1#楼、2#楼二层平面图

地下室平面图

3#楼三~二十七层平面图

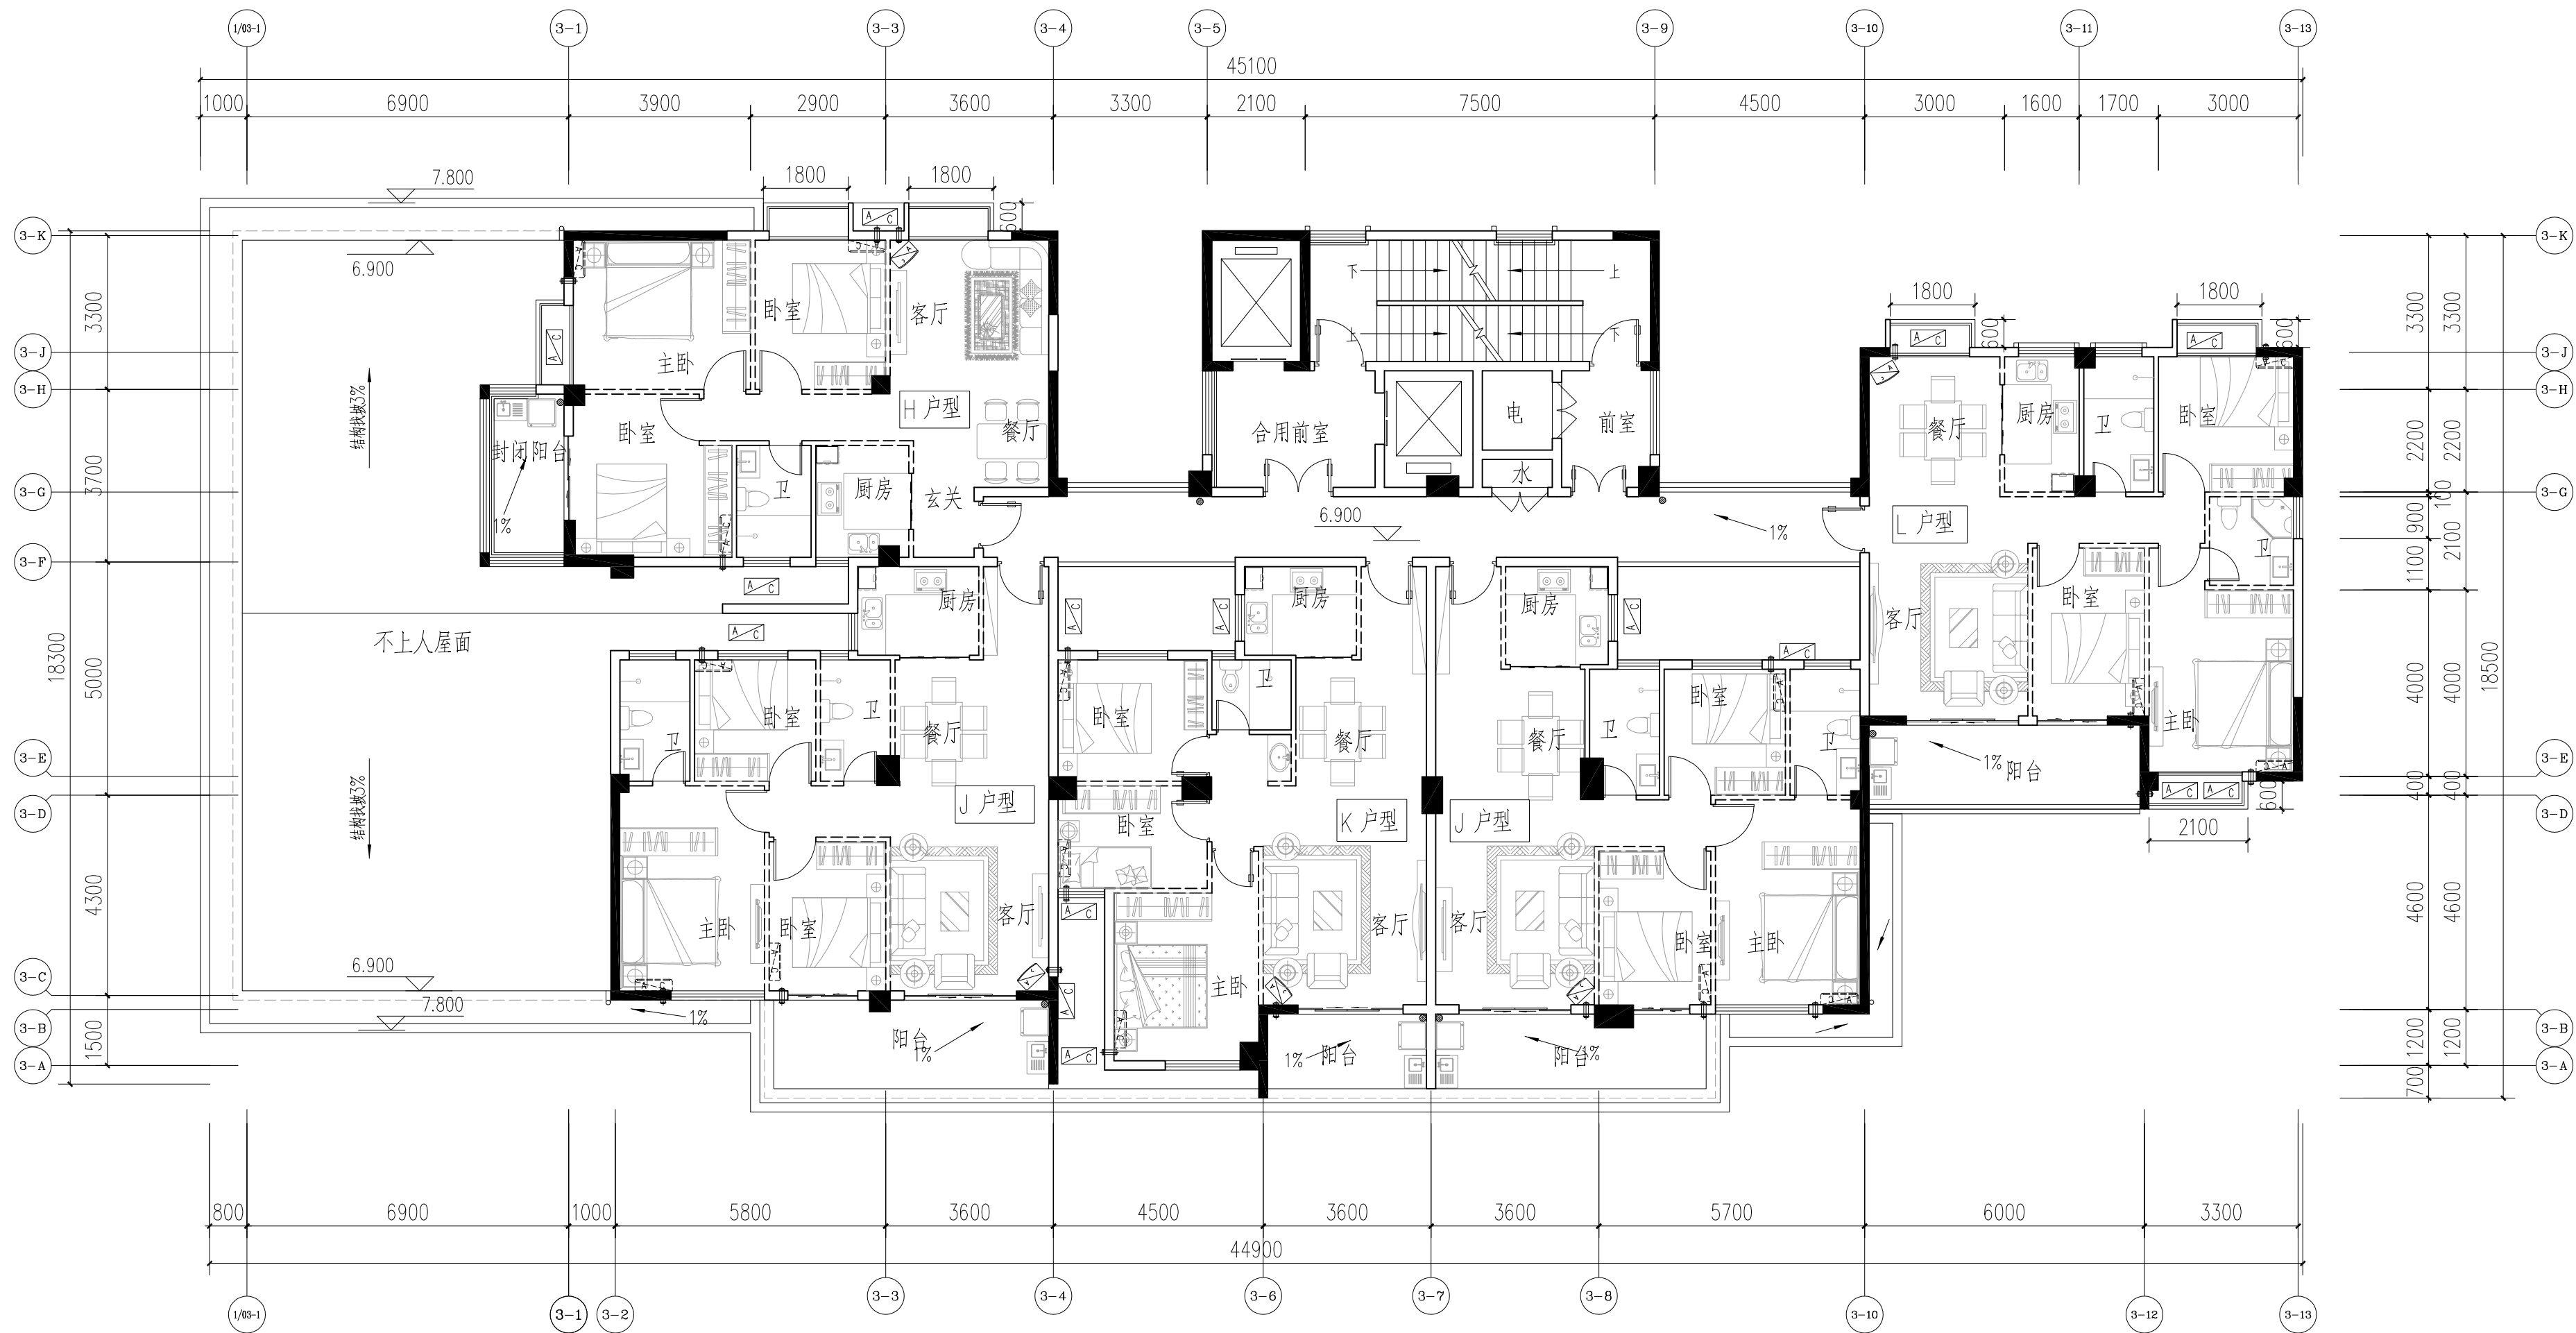
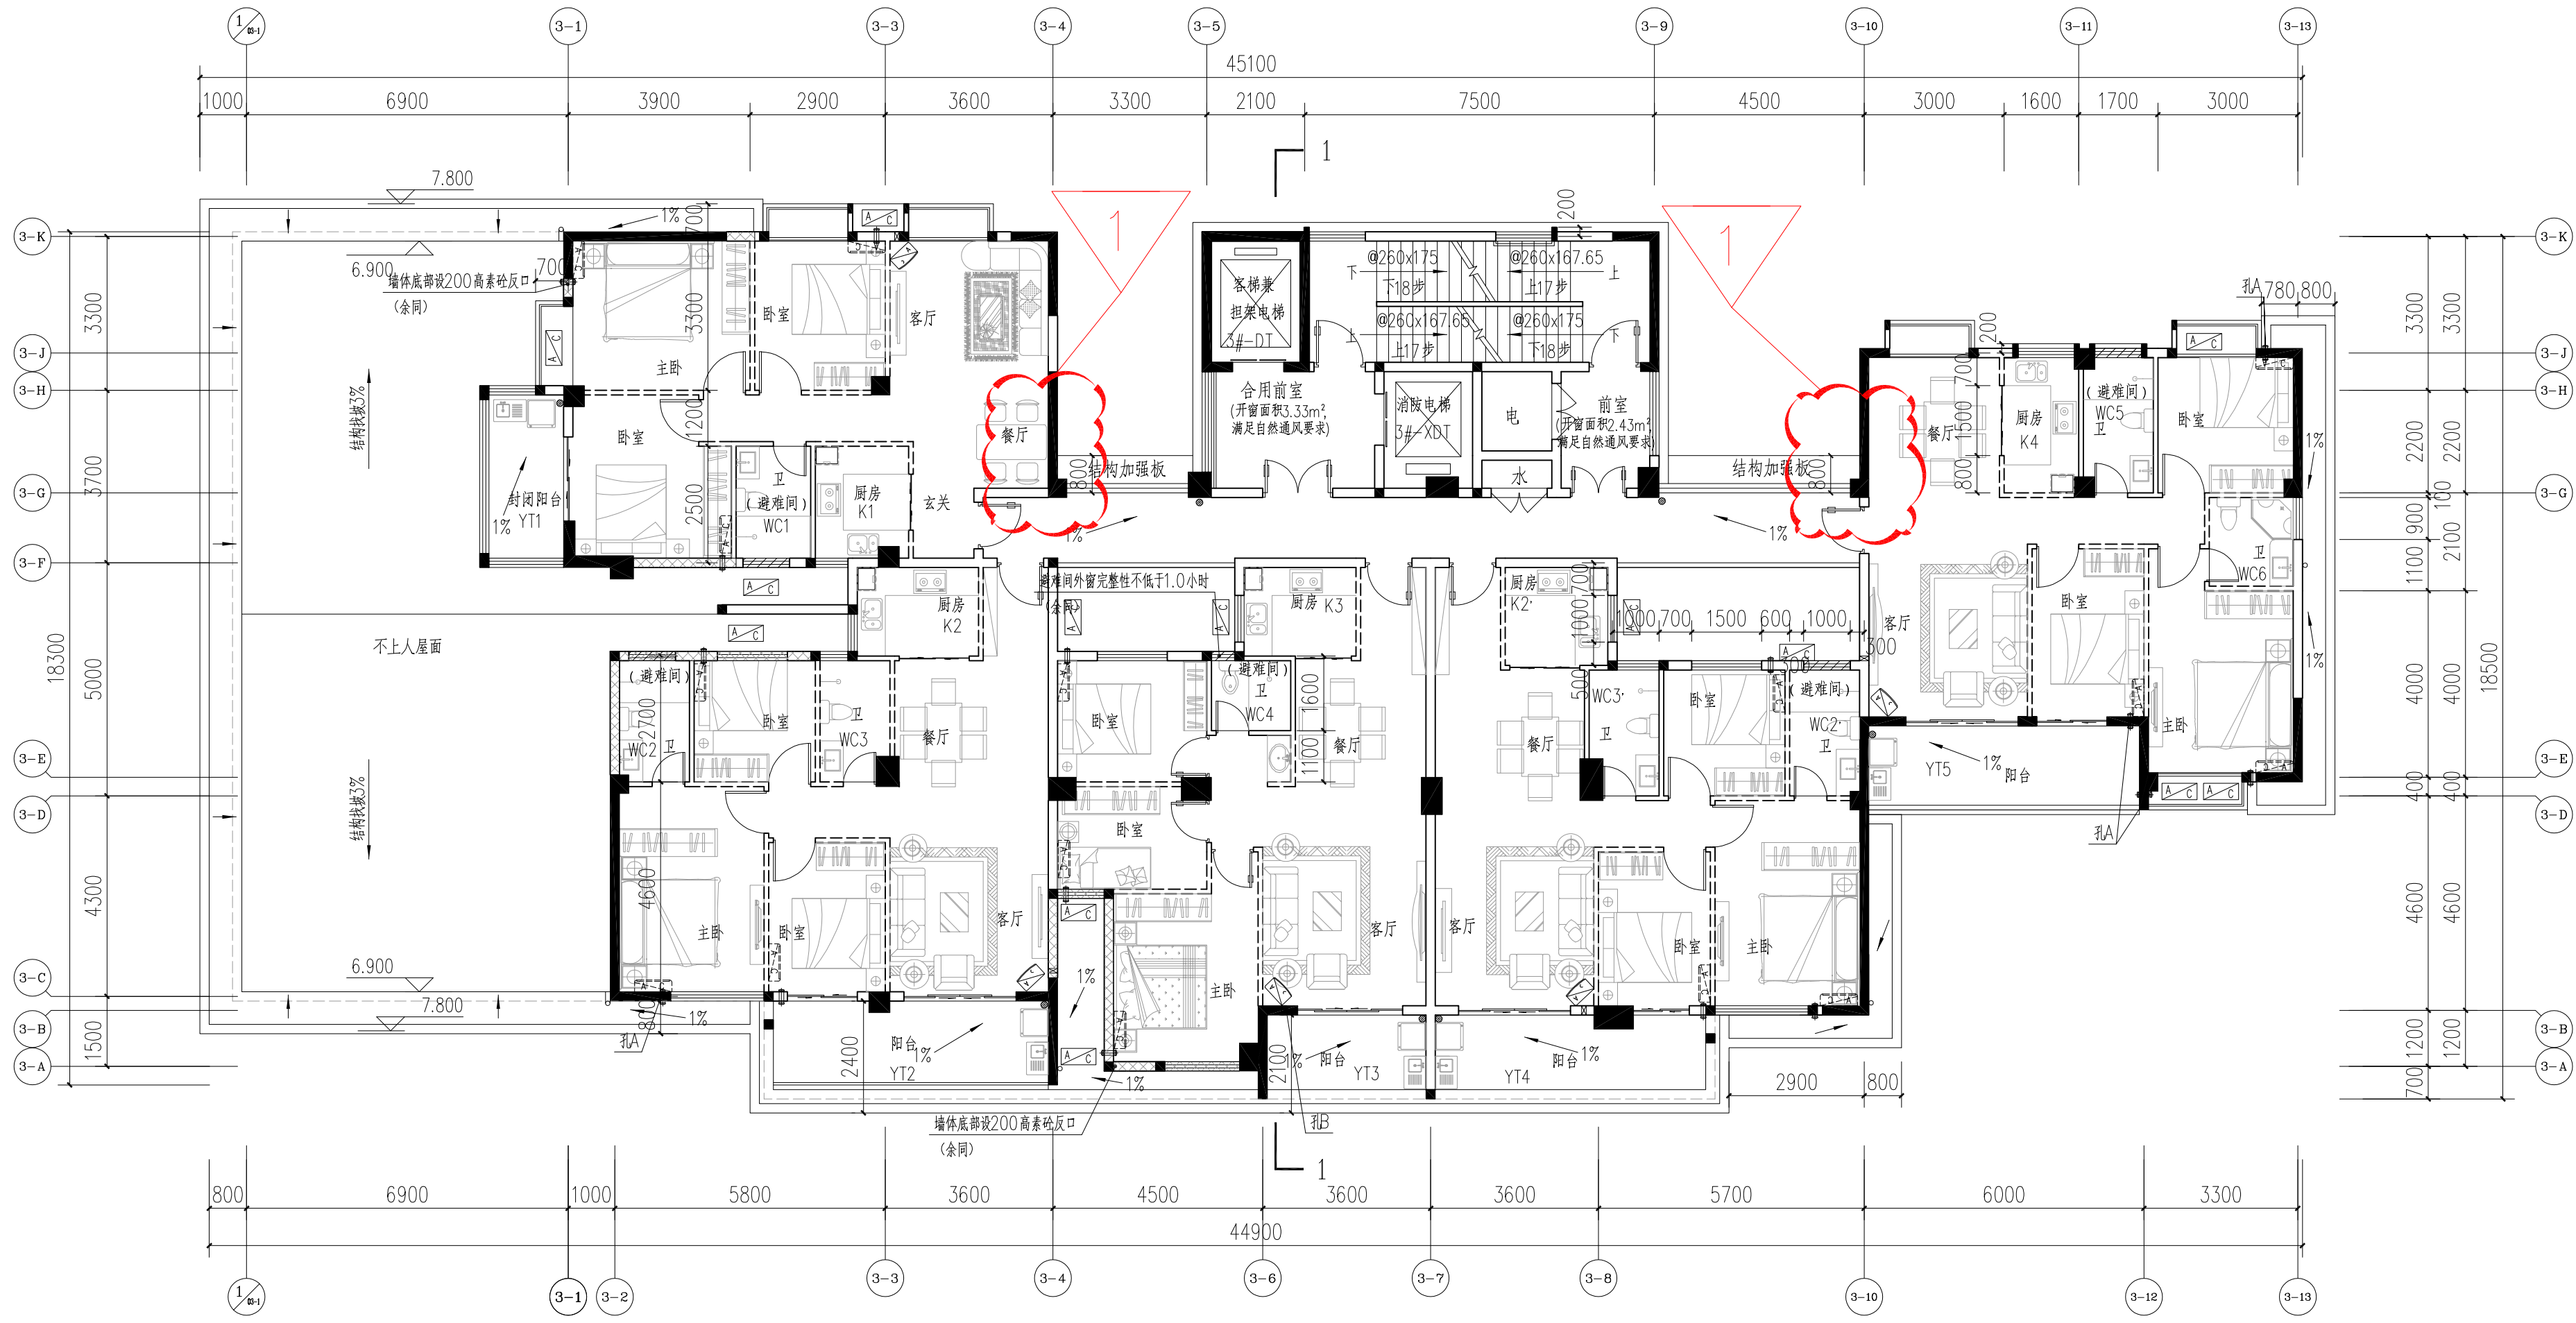
1. 三~二十七层3-4轴~3-10轴
柱子根据结构专业改变柱子截面
